CORREGIMIENTO DE PUERTO ARMUELLES (CABECERA), DISTRITO DE BARÚ,
PROVINCIA DE CHIRIQUÍ, VERIFICACIÓN DE COORDENADAS
"REHABILITACIÓN DE MUELLES EXISTENTES EN PTP"

MINISTERIO DE AMBIENTE
DIRECCIÓN REGIONAL DE CHIRIQUÍ
SECCIÓN DE EVALUACIÓN DE IMPACTO AMBIENTAL
INFORME TÉCNICO DE EVALUACIÓN DE ESTUDIO DE IMPACTO AMBIENTAL
No. 047-2020

NOMBRE DEL PROYECTO: REHABILITACIÓN DE MUELLES EXISTENTES EN PTP

PROMOTOR: PETROTERMINAL DE PANAMA, S.A.

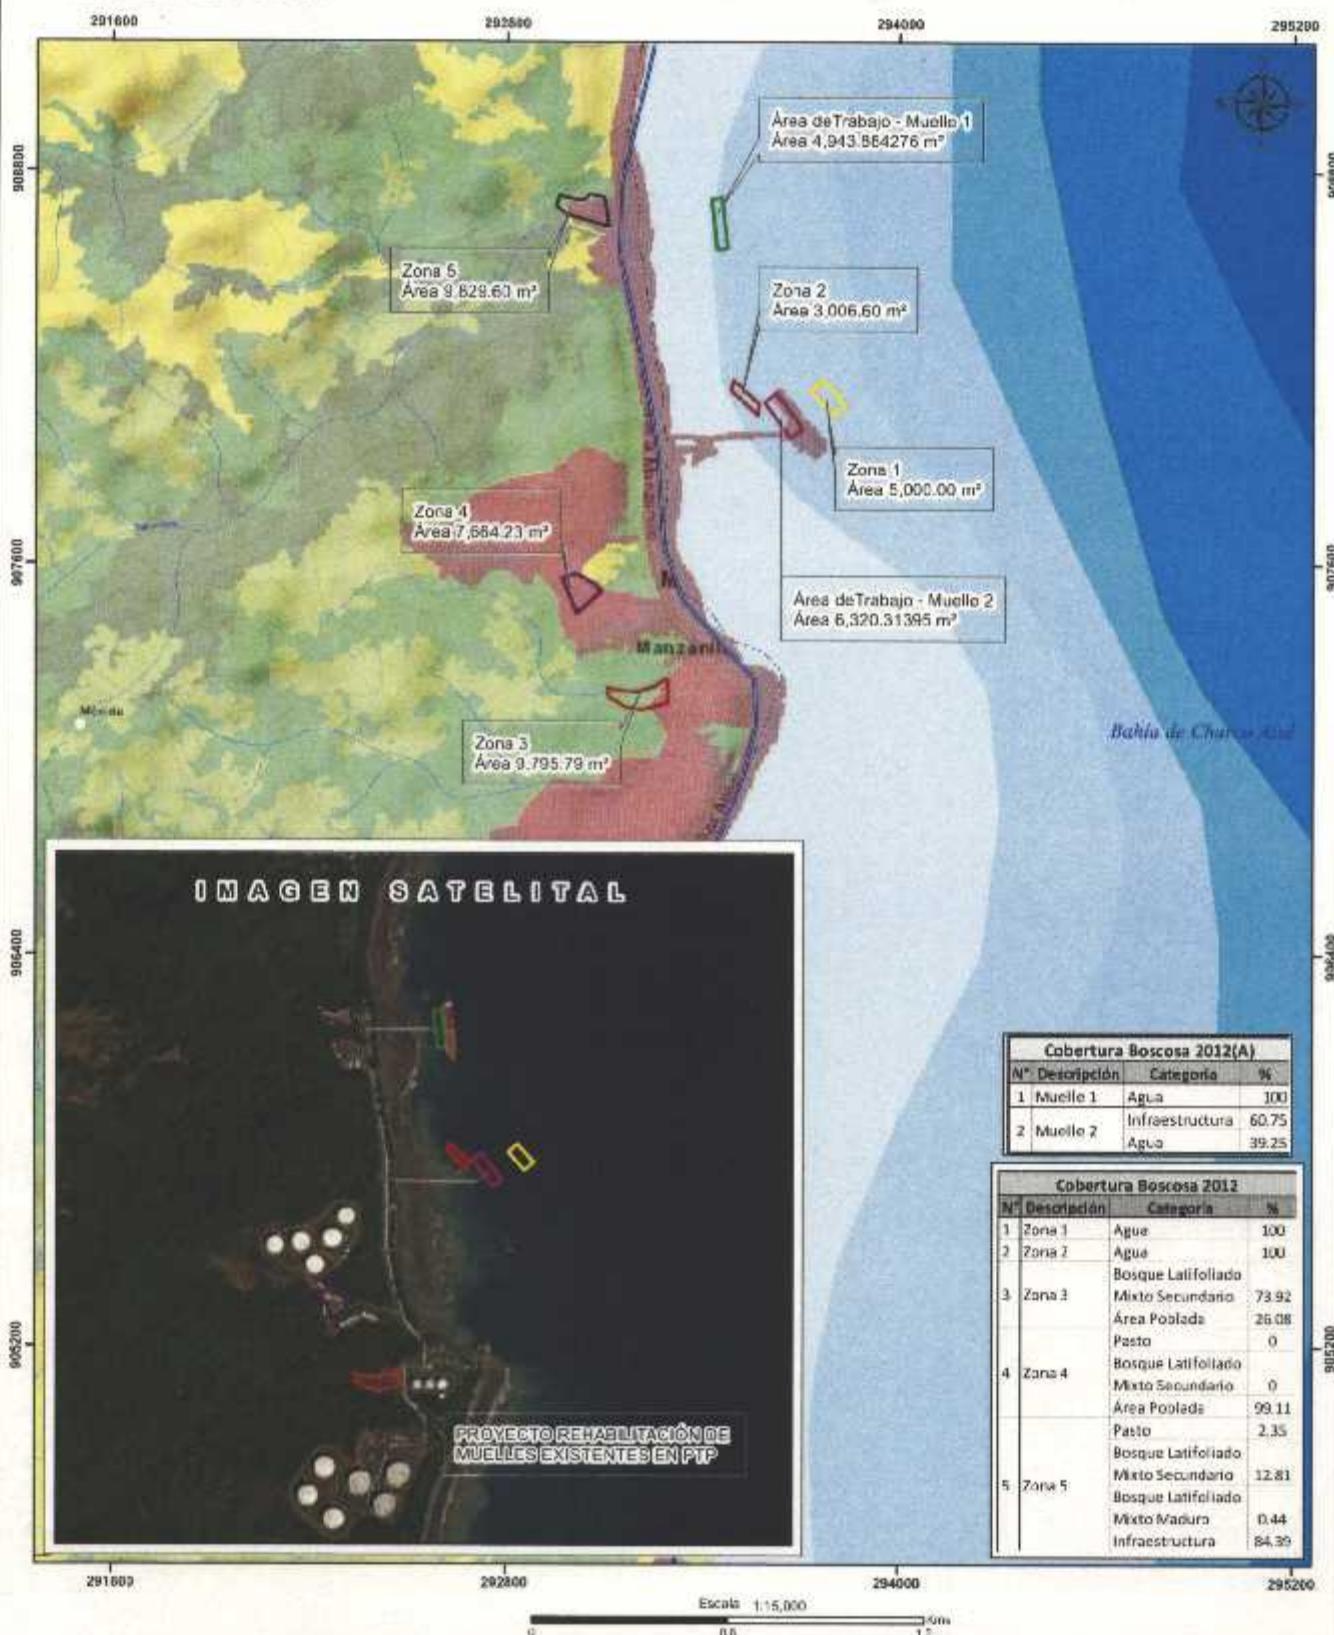
Con las coordenadas proporcionadas del proyecto, se generaron siete (7) polígonos: Zona 1 con una Superficie de 5,000.00 m², Zona 2 con una Superficie de 3,006.60 m², Zona 3 con una superficie 9,795.79 m², Zona 4 con una superficie de 7,664.23 m² y la Zona 5 con una superficie de 9,829.60 m², Área de trabajo - Muelle 1 con una superficie de 4,943.88 m², y Área de trabajo - Muelle 2 con una superficie de 6,320.31 m², dichos polígonos se encuentran fuera de los límites del SINAP.
